倉敷化工株式会社
産業機器事業部

丸型防振ゴム KA(KB)-150・RA-150 のボルト寸法変更のご案内

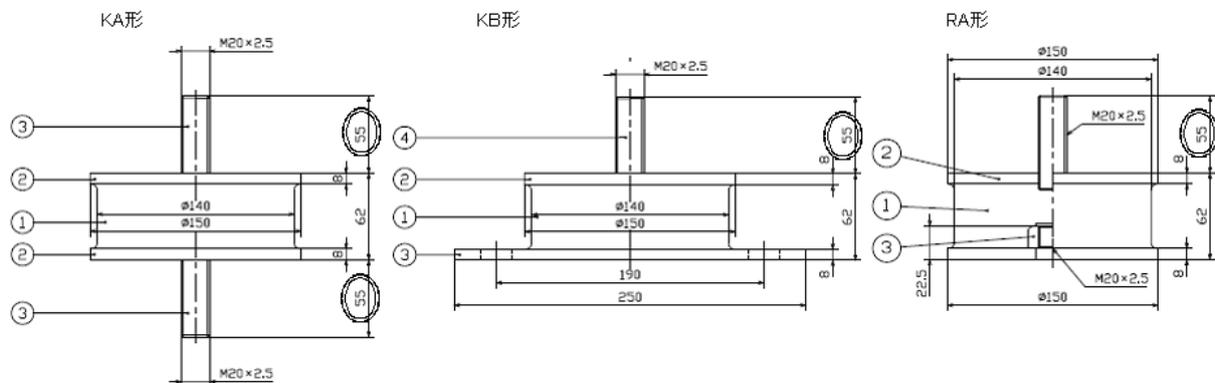
現行品寸法：有効ボルト長さ L = 55mm

変更後寸法：有効ボルト長さ L = 57mm

の寸法を現行 55 mm から 57 mm へ変更します。

実施時期：2012 年 1 月生産分より順次ランニングチェンジとします。
